ZMĚNOVÝ LIST pro změny dle § 222 odst. 4 ZZVZ		
	Název stavby:	Rekonstrukce západního vstupního prostranství do areálu Kamencového jezera z ulice Přemyslova a městské pláže, ev.č. d202200327	
	Číslo Změnového listu:	ZL 37	
	Číslo SO/PS:	SO 06	
Název stavebního objektu/provozního souboru:	NN ROZVODY		
Objednatel:	STATUTÁRNÍ MĚSTO CHOMUTOV	Zhotovitel:	Společnost Kamencové jezero – Přemyslova
Předmět změny:	Změny SO 06 rozvody NN na městské pláži		
Iniciátor změny:	Zhotovitel/Objednatel		
Popis změny: (popis předmětu změny, specifikace, zda jde o změny položek, kvality, rozměrů, termínů či dodatečné/neprovedené práce a zdůvodnění pro zařazení do přílohy Změnového listu dle § 222 odst. 4 ZZVZ)	Zdůvodnění změny: 1. V ZDS byl navržen přívod NN pro RS1 z rozvaděče RVO1 v délce 165m. Na návrh provozovatele Objednatel odsouhlasil provedení vhodnějšího (levnějšího) kratšího řešení přívodu NN k RS1 z rozvaděče u WC na městské pláži v délce 39m (viz PD změny), který nebyl původně součástí díla. 2. V ZDS nebyly řešeny nové čerpací stanice splaškové kanalizace, ani datové rozvody. V rámci Variace č.26 byly osazeny nové čerpací stanice splaškové kanalizace u stánku U Piráta a u stávajících sprch.

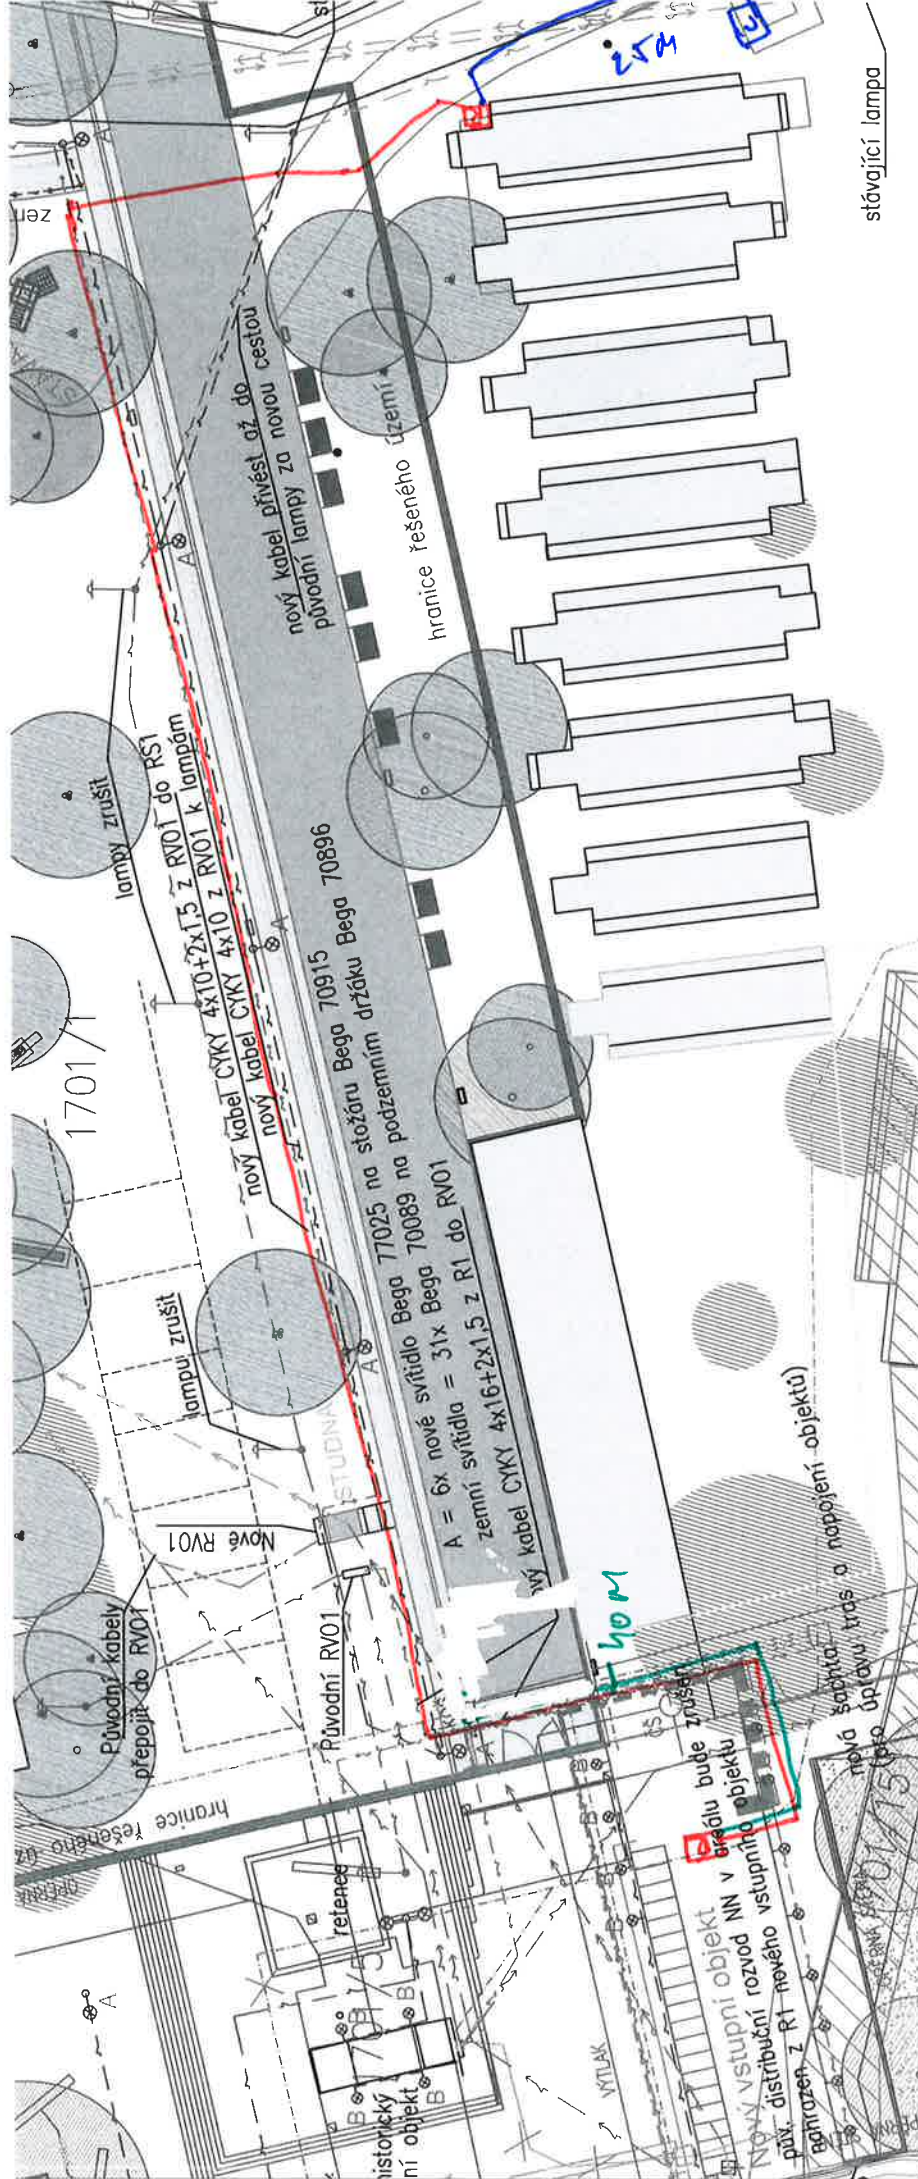
1. Na návrh provozovatele Objednatel odsouhlasil provedení vhodnějšího a kratšího řešení přívodu k RS1 z rozvaděče u WC na městské pláži.
2. Protože budou v rámci Variace č.26 osazeny nové čerpací stanice splaškové kanalizace, je nutné provedení nové přípojky NN pro tyto ČS a také pro slaboproudé rozvody na městské pláži.

* PŘÍVODNÍ PŘÍVOD
PRO RS1

* NOVÝ PŘÍVOD RS
KAMENCOVÉ JEZERO

39M

165M
